**DE INSTALLATIE IS NIET CONFORM**

**Datum(s) van controle:** 28/11/2022 **Uitgiftedatum verslag:** 28/11/2022  
**Verslagnummer:** 0805-221128-03

Naam: RES. PLAZA  
Adres: KAPELLELAAN 6A/0103, 8660 DE PANNE, C1  
EAN- code:  
Nummer teller: 50402793  
Private hoogspanningscabine: Nee  
Type installatie: Wooneenheid

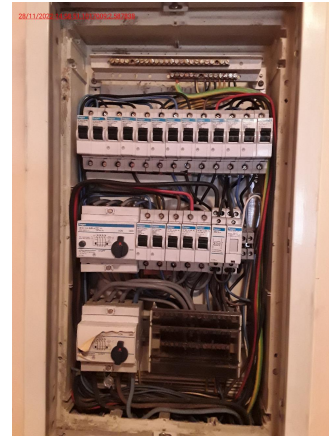
- 1 De aanduiding van de kringen, klemmen en/of schakelapparatuur ontbreekt, is onjuist of is onvolledig (Boek 1: 3.1.3.1/5.1.6.1).
- 2 De voedingsspanning is niet op elk bord vermeld (Boek 1: 3.1.3.3).
- 3 De situatieplannen ontbreken (Boek 1: 3.1.2.1).
- 4 De bijkomende differentieelstroominrichting kan overbelast worden (Boek 1: 4.4.1.1).
- 5 In de desbetreffende kring wordt de nulgeleider verdeeld en een geleider is met de blauwe kleur gekenmerkt maar deze laatste is niet als nulgeleider gebruikt (Boek 1: 5.1.6.2).
- 6 Er is geen continuïteit van de beschermingsgeleider van het stopcontact (Boek 1: 5.4.3.4). badkamer
- 7 Het ééndraadsschema strookt niet met de werkelijkheid (Boek 1: 3.1.2.1).
- 8 Gevaar voor rechtstreekse aanraking: genaakbare delen onder spanning (Boek 1: 4.2.2). blanke rail kast
